TRANS/WP.29/868  
23 juillet 2002

Forum mondial de l'harmonisation des règlements  
concernant les véhicules (WP.29)

PROJET DE COMPLÉMENT 3 À LA SÉRIE 01  
D'AMENDEMENTS AU RÈGLEMENT No 21

(Aménagements intérieurs)

FIGURE 1

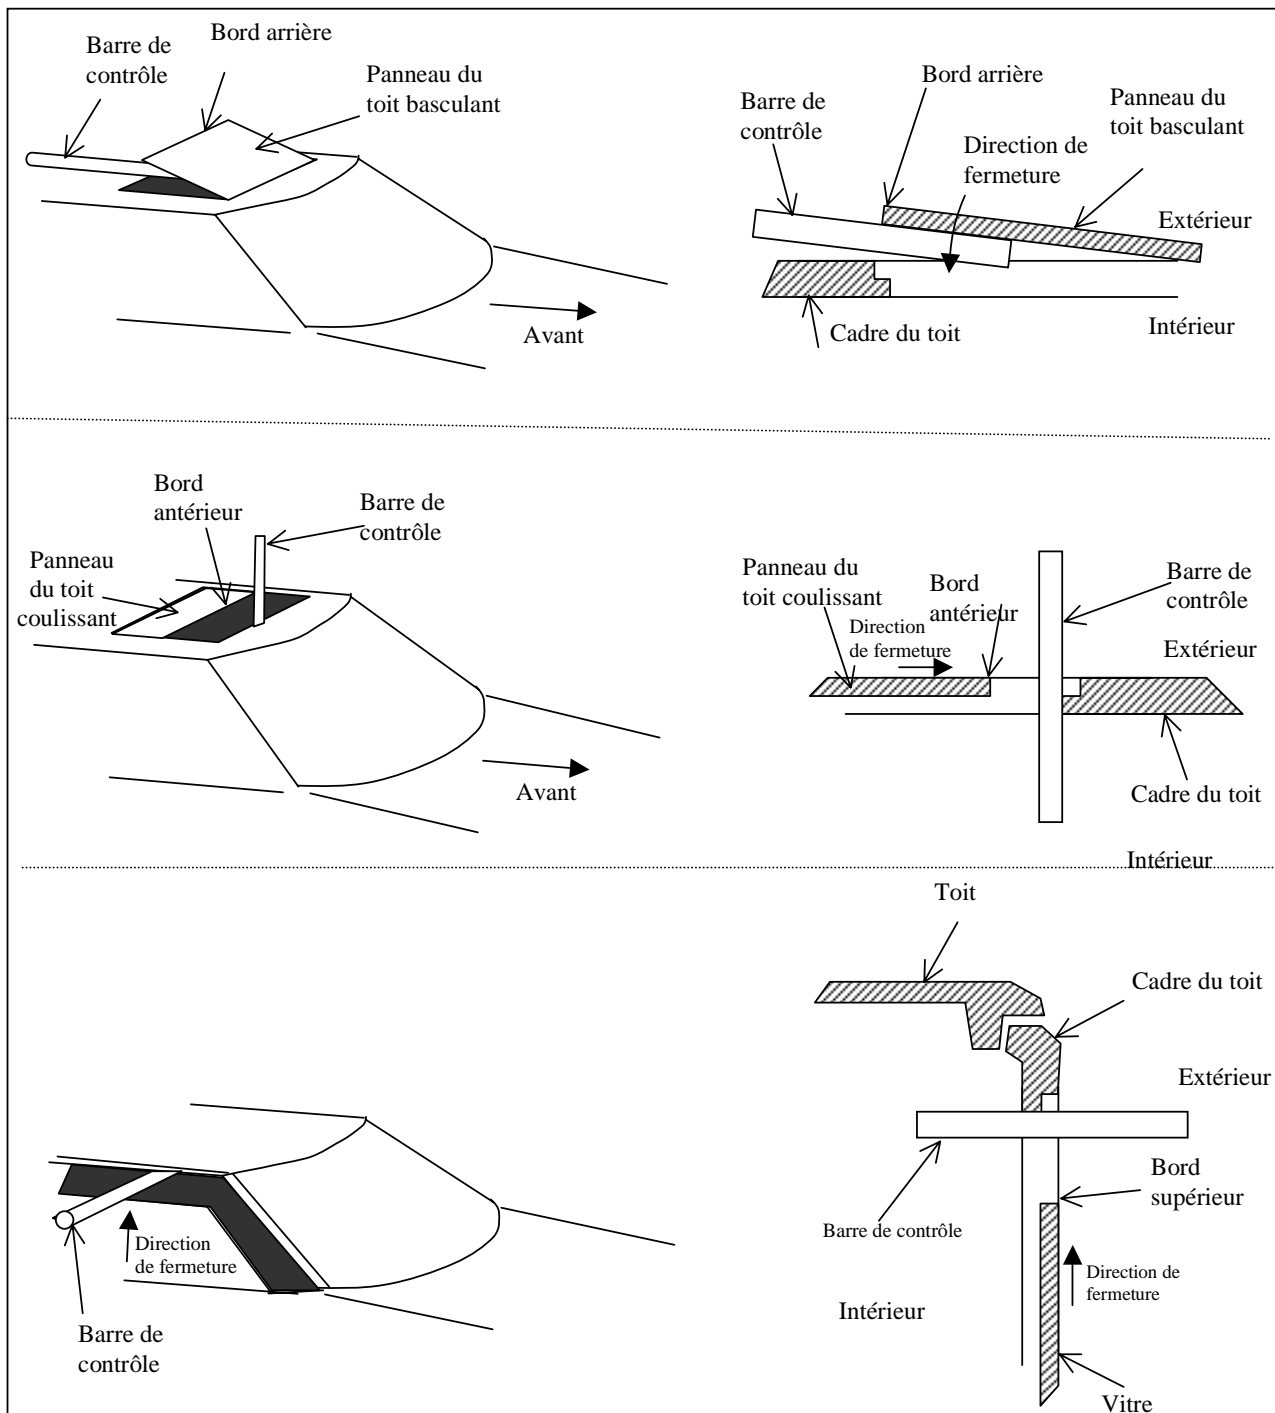
Pour mesurer l'ouverture, une barre de contrôle cylindrique est introduite (sans exercer de force) dans l'ouverture de l'intérieur vers l'extérieur du véhicule ou, le cas échéant, à partir de l'arrière de l'habitacle, normalement perpendiculairement au bord de la vitre, du toit ouvrant ou de la cloison de séparation et perpendiculairement à la direction de fermeture, conformément à la figure 1 de l'annexe 9.

- 5.8.3.1.2.1 une position qui permet d'introduire dans l'ouverture une barre de contrôle cylindrique semi-rigide d'un diamètre de 200 mm aux mêmes points de contact que ceux utilisés pour déterminer le comportement à l'inversion au paragraphe 5.8.3.1.1;

FIGURE 2

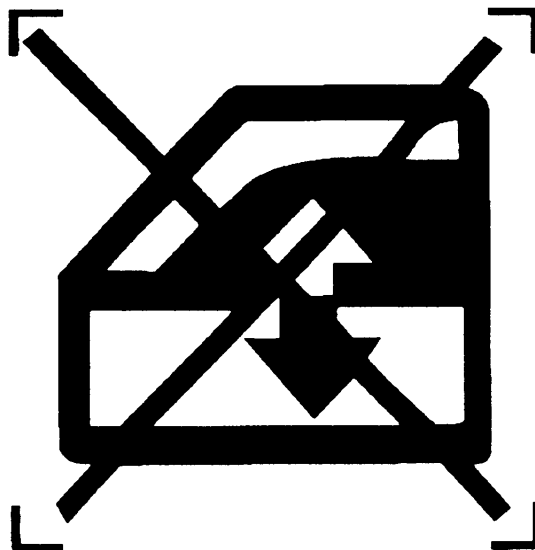
- Le commutateur du conducteur doit être placé de telle sorte que le risque de manipulation intempestive soit réduit au minimum. Il est identifié par le symbole représenté dans la figure 2 de l'annexe 9 au présent Règlement ou par un symbole équivalent, conforme par exemple à la norme ISO 2575:1998, reproduit dans la figure 3 de l'annexe 9 au présent Règlement.

#### Paragraphe 2.3 et 2.3.1

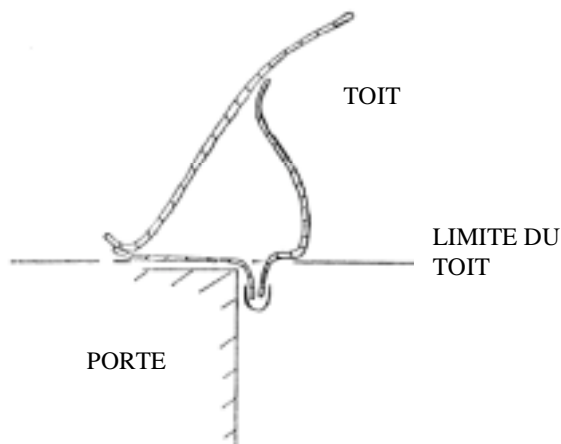
L'exclusion définie par ces paragraphes derrière la commande de direction vaut également pour la zone d'impact de la tête des passagers avant.

Dans le cas de commandes de direction réglables, la zone finalement exclue se réduit à la partie commune aux zones exclues dans chacune des positions de conduite que peut présenter la commande de direction.

Dans le cas où le choix entre différentes commandes de direction est possible, la zone exclue est alors déterminée au moyen de la commande de direction la moins favorable, ayant le plus petit diamètre.

#### Paragraphe 2.18

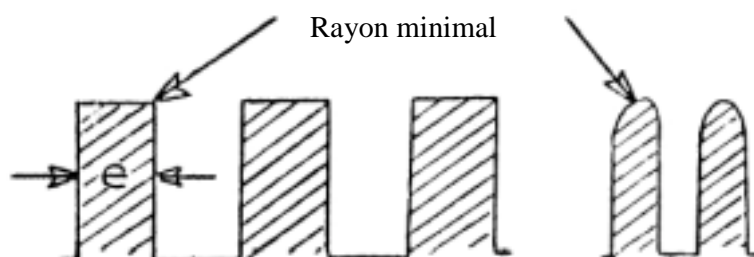
Dans le cas où il existe un espace entre le bord d'un matériau rigide et le panneau, ce bord doit être arrondi avec un rayon de courbure minimal qui dépend des dimensions de cet espace selon le tableau figurant dans la note explicative du paragraphe 5.1.1. Ceci s'applique aussi si la hauteur de la saillie, déterminée selon la procédure décrite au paragraphe 1 de l'annexe 6, est égale ou inférieure à 3,2 mm.

Si l'espace se trouve dans une zone où un essai d'impact de la tête doit être réalisé, les bords qui peuvent être heurtés lors de l'essai par suite du déplacement d'éléments doivent être protégés; ils doivent à cette fin avoir un rayon minimal de courbure de 2,5 mm.

#### Paragraphe 5.1.3

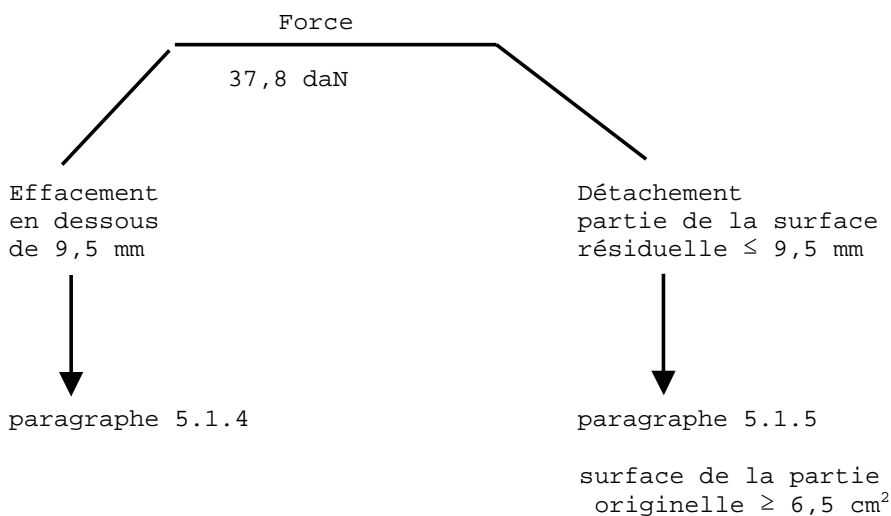
Les deux concepts "niveau et bord inférieur du panneau d'instruments" peuvent être distincts. Cependant, ce point est inclus dans le paragraphe 5.1 (... au-dessus du niveau du panneau d'instruments...) et, par conséquent, ne s'applique que lorsque ces deux concepts sont confondus. Dans le cas où ils ne sont pas confondus, c'est-à-dire lorsque le bord inférieur du panneau d'instruments se trouve au-dessous du niveau du panneau d'instruments, il convient d'appliquer le paragraphe 5.3.2.1 par référence au paragraphe 5.8.
